SISTEMA TRAMVIARIO DI FIRENZE
Variante Alternativa al Centro Storico (VACS) - LOTTO 2
Tratta Lavagnini - San Marco

PROGETTO DEFINITIVO REVISIONATO
a seguito della nota SABAP prot. 170441 del 21/05/2019
e del Progetto Definitivo della Linea 3.2.1

Relazione Illustrativa Generale

Curva Lato Lavagnini in Piazza Libertà

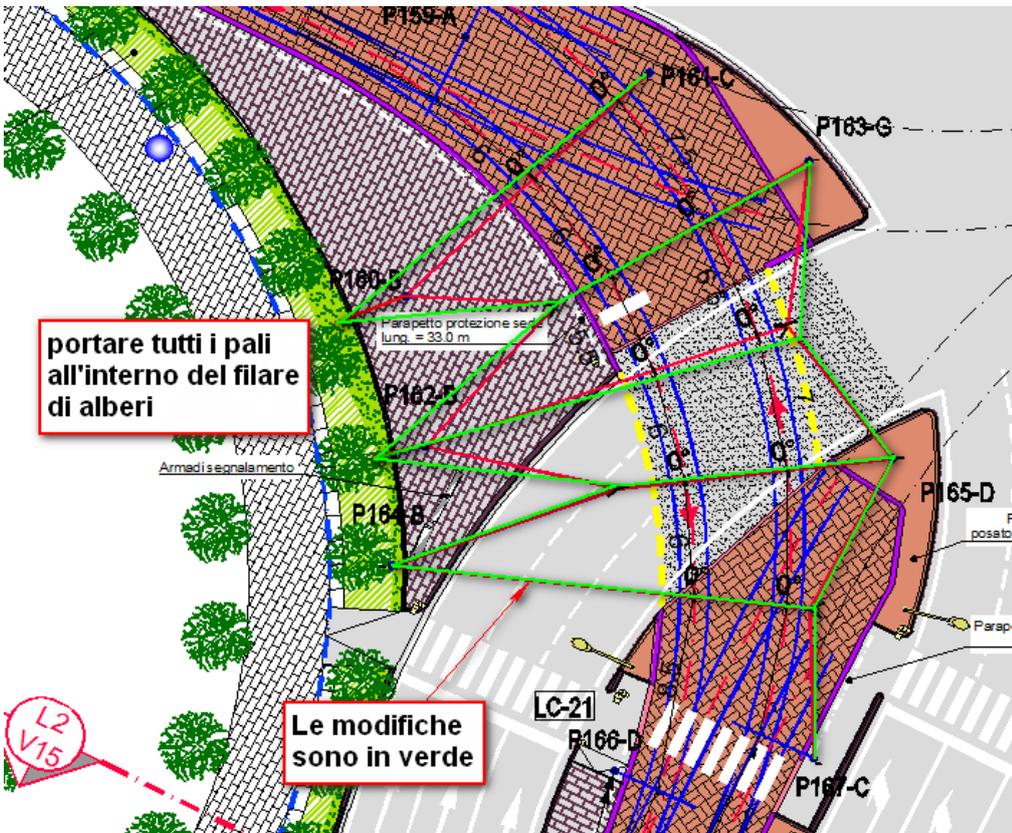
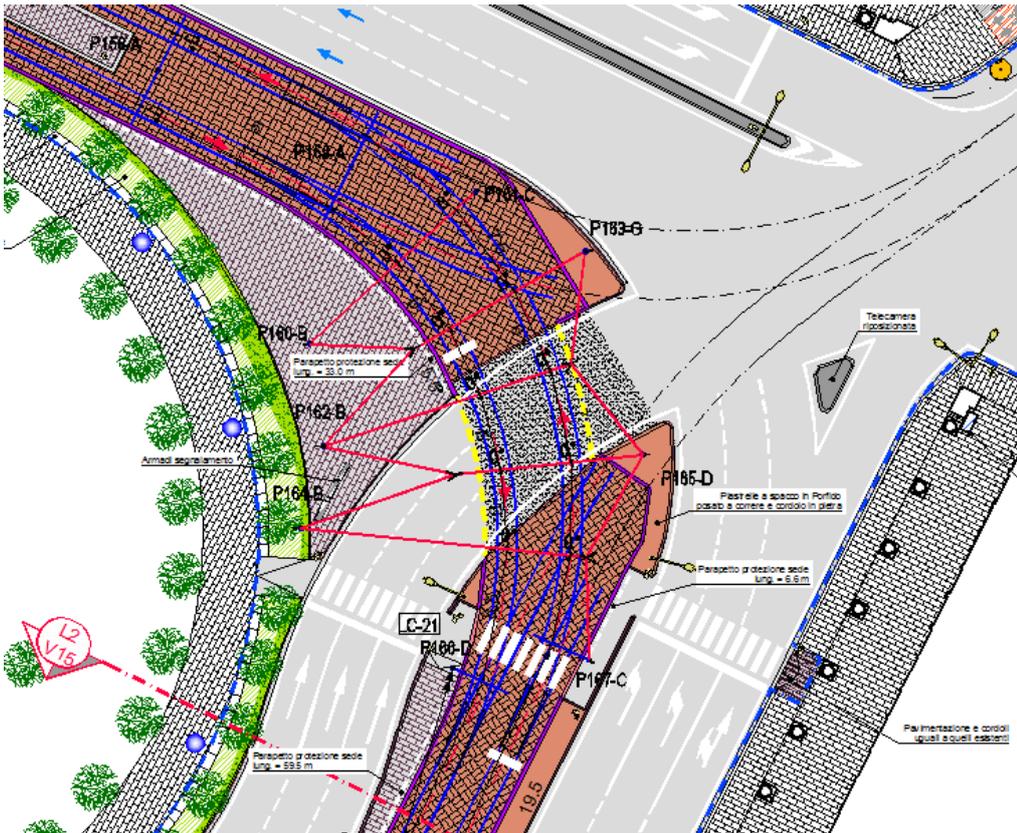
13. Visto quanto accaduto in Piazza Stazione è opportuno verificare la progettazione eseguita per valutare se non esistano margini di miglioramento al fine di **razionalizzare il progetto, ridurre il numero dei pali e dare loro un ordine e un criterio anche architettonico**. Si veda ad esempio **l'incrocio Viale Strozzi - Viale Lavagnini, le curve in Piazza della Libertà, Viale Matteotti e le curve in Via Cavour e Via La Marmora**.

Di seguito riportiamo le soluzioni di progetto, sulle quali in alcuni casi abbiamo riportato delle proposte (in verde) eventualmente da valutare.
